MV Mannheimer Verkehr GmbH 68165 Mannheim Mohlstraße 27 Tel. 0621/465-0	Anlage: 4.1a	
	Blätter: 5	Blatt: 1
rnv gez. i. A. S. Klostermann Mannheim, den 03.12.2024 gez. i. V. T. Weisenstein	Plan-Nr.:	
	bearb.	Datum
Emch+Berger Ingenieure und Planer Karlsruhe 76135 Karlsruhe Lorenzstr. 34 Tel.: 0721 / 8208-0 http://www.emchundberger.de gez. ppa. Walbersdorf Karlsruhe, den 02.12.2024	Projekt-Nr.: 20015	
	bearb.	Datum
Bearbeitet im Auftrag der Rhein-Neckar-Verkehr-GmbH	Name	
	bearb.	Datum
Bearbeitet im Auftrag der Rhein-Neckar-Verkehr-GmbH	Name	
	bearb.	Datum
Bearbeitet im Auftrag der Rhein-Neckar-Verkehr-GmbH	Name	
	bearb.	Datum

Maßnahme: M016 - Neubau einer 2-gleisigen Stadtbahnstrecke im Glückstein-Quartier und Neubau von 4 Haltestellen

Maßstab: 1:500	Plan-Bezeichnung: Lageplan Planung
----------------	------------------------------------

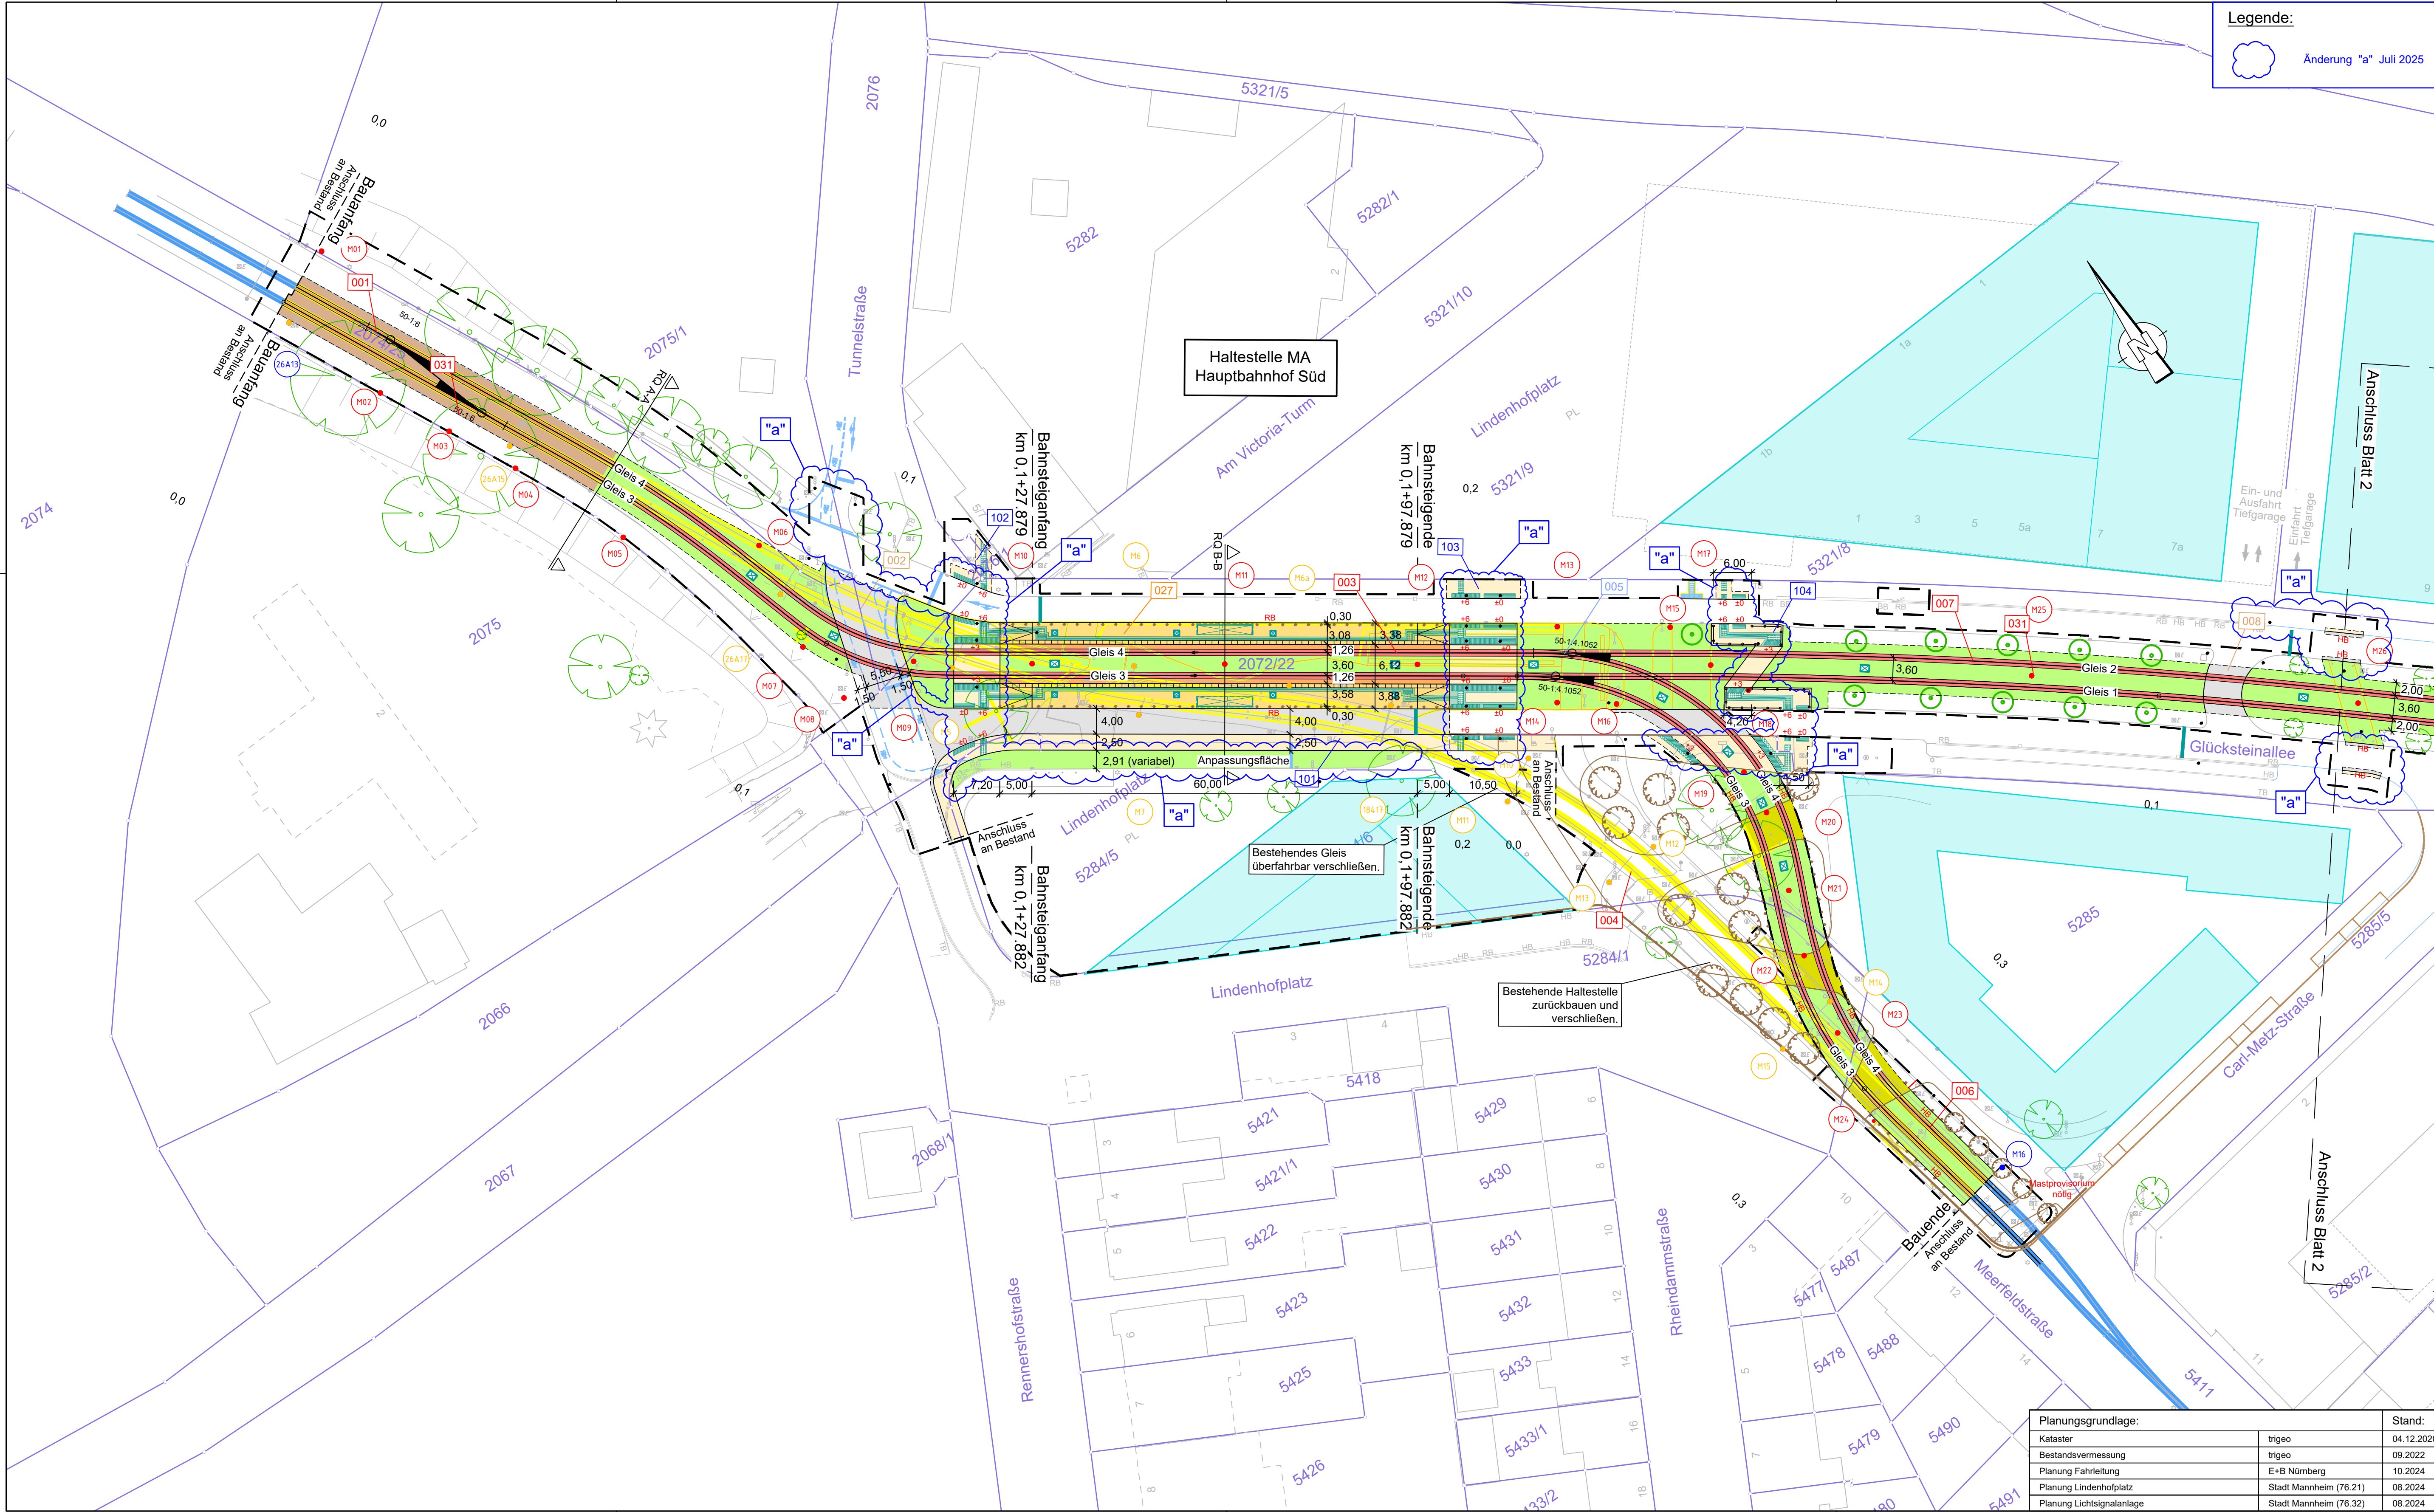
Nr.	Art der Änderung bzw. Ergänzung	Datum	Zeichen
a	Anpassung Planfeststellungsgrenze, Fahrbahnrand/Grünfläche anpassen, Grünfläche ergänzen, Darstellung Taktils Leitsystem anpassen, Bordsteine ergänzen	01.07.2025	zib
